# Innherred samkommune

**Vår ref:** HMR 2007/4111  
**Eiendom:** 314/147//

**Dato:** 22.01.2008  
**Saknr:** 55/08

## Liff Eiendomsutvikling AS - enebolig - endring av søknad - Blåklukkevegen 10 – klage

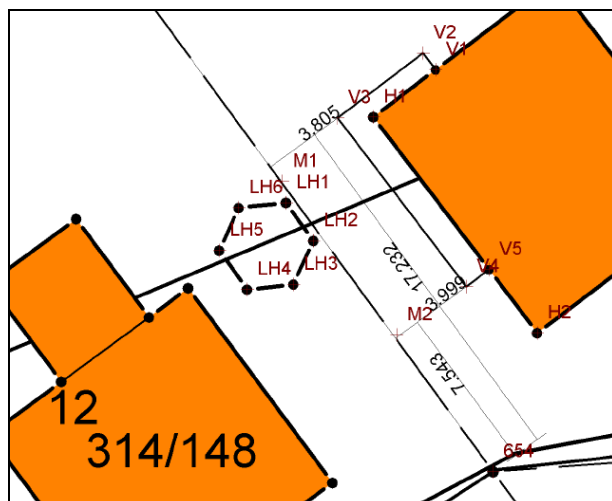
Vi viser også til kartutskrift mottatt i nabovarsel der verandaen er 1,5 meter bred og avstanden til nabogrensen er 4 meter. Når ny oppmålingen viser at avstanden til nabogrensen er 3,8 meter, mens verandaen er utvidet med en halv meter, vil det si at det mangler 0,3 meter. Slik vi tolker det må det bety at huset er plassert lengre øst enn hva det er gitt dispensasjon for.

Oppmålingen har målt inn verandaen nøyaktig. Som målene ovenfor viser er minste avstand fra veranda til nabogrense 3.8 meter.

tegning av omsøkt veranda

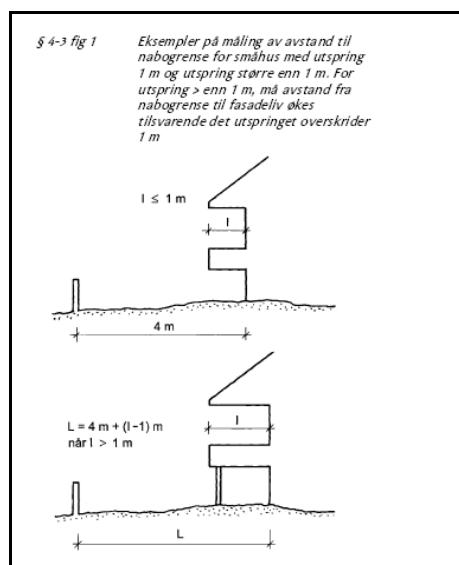
Naboen mener at dette er en veranda, og at verandaer ikke kommer inn under begrepet *gesims eller andre byggverk* i TF og *takutspring, gesims, balkonger etc* i veiledning til TF. Og at veranda på grunn av dette må ligge min. 4 meter fra eiendomsgrense mot nabo.

I dagligtale bruker vi ordene balkong og veranda mye om hverandre. Går vi inn i definisjonen ser vi imidlertid at balkonger vanligvis ikke er fundamentert på terreng slik som verandaer. Pr. definisjon er dette derfor en veranda. Det er imidlertid lite som skiller en balkong og omsøkt veranda. I hovedsak er dette at verandaen er fundamentert på terreng.

Med bakgrunn i ovennevnte vurdering mener vi at omsøkte veranda går inn under definisjonen *gesims eller andre utspring* i TF og *takutspring, gesims, balkonger etc.* i veiledning til TF, og at den som følge av målereglene kan ligge inntil 1 meter nærmere nabogrense enn 4 meter. Dette er også i tråd med gjeldende praksis i slike saker.

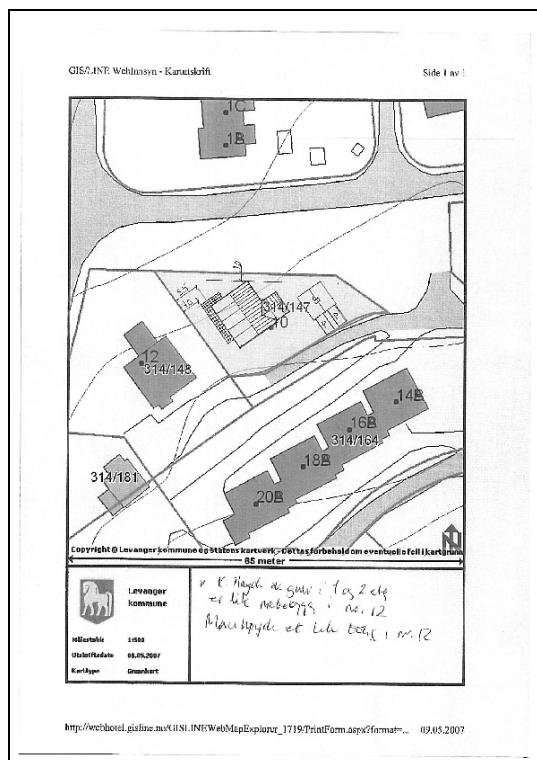
Selve fundamenteringen ligger imidlertid over 4 meter fra eiendomsgrense. I figuren i veiledning til TEK § 4-3, som vises under, er det også vist en veranda med fundamentering på terreng.

Situasjonskart som fulgte byggemeldingen

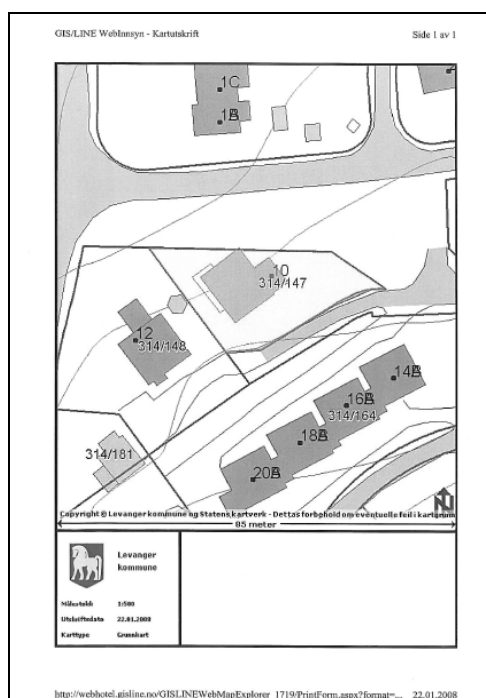
Det medfører riktighet at huset ikke står nøyaktig slik det ble omsøkt. Når man sammenligner kartene ovenfor må man imidlertid ta i betraktning at det er takutstikket som er innmålt, mens godkjent situasjonskart viser bygningen uten takutstikk. Bolighuset er flyttet rundt 0.5 meter lenger mot nord og øst enn omsøkt. Flyttingen berører ikke trafikkområdet vesentlig mer. Takutstikket i nordre hjørne ligger imidlertid ca. 0.3 meter over nabogrense. Nabo (eier av trafikkområdet), Levanger tomteselskap, har tidligere gitt erklæring på at bolighuset kunne plasseres inntil 1 meter fra nabogrense. Nå har de på e-post den 22.1.2008 bekreftet følgende:

Det er svært uheldig at det blir gjort endringer på bygg og plassering før dette er behandlet. Vi kan imidlertid ikke se at vår anvendelse av teknisk forskrift er feil. Nabo i nord har gitt erklæring på at takutstikk kan ligge over nabogrense. Med bakgrunn i dette vil vi opprettholde vårt vedtak i sak 933/07.
